按商品尺寸落实：长桌、紧凑沙发床与通顶窄柜

修订04 · 日常平面｜选1250外宽款｜已按用户提供的商品尺寸图更新｜单位 mm

A / 原模型：门扇碰到柜体

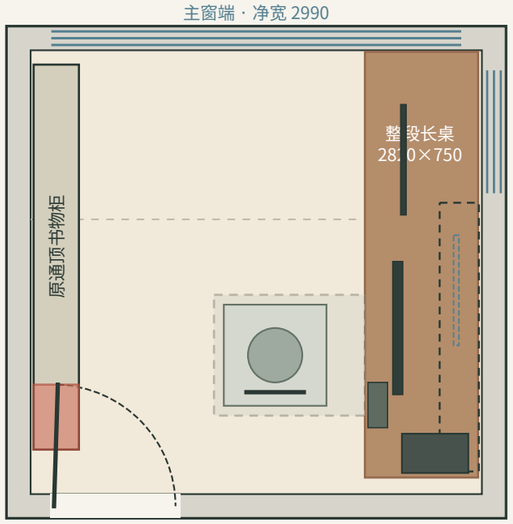
原柜长2550，门扇开大后与末端碰撞。

新650通顶柜已避门扇。
对侧封闭柜面宽减少约75%。

B / 日常：收起深800

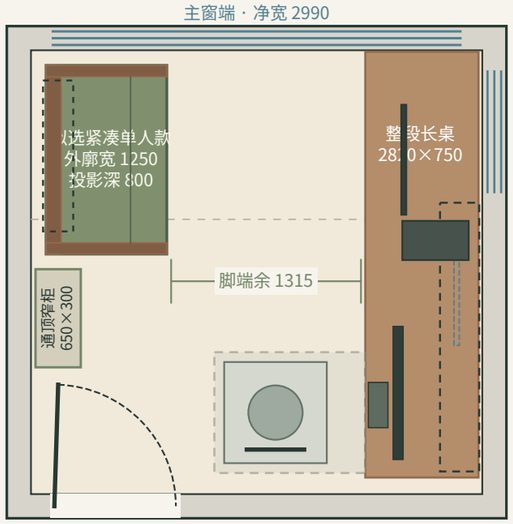
脚端余1315；工位有人时仍可到窗边。

外宽1250，含扶手。
后方暂留100。

C / 躺靠：暂估深1360

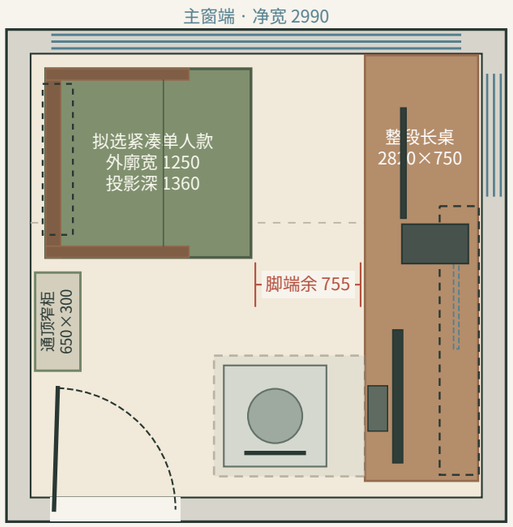
脚端余755；工位错位后可到窗边。

机构中间态没有尺寸标注。
正式选型后复核运动扫掠。

D / 睡眠：展开总长1920

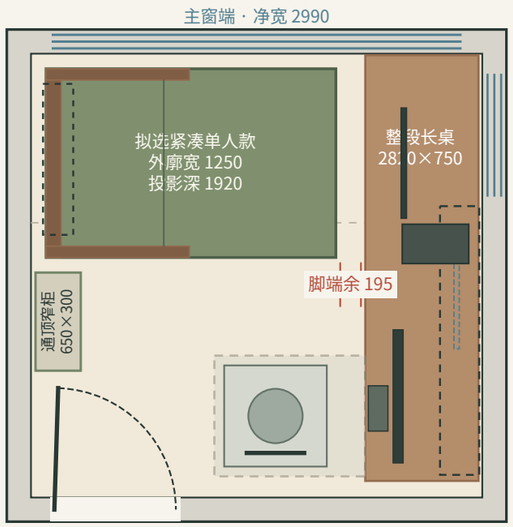
脚端余195；从入口侧上下床，收起后再到窗边。

内部睡眠长度1820。
完整家具总长为1920。
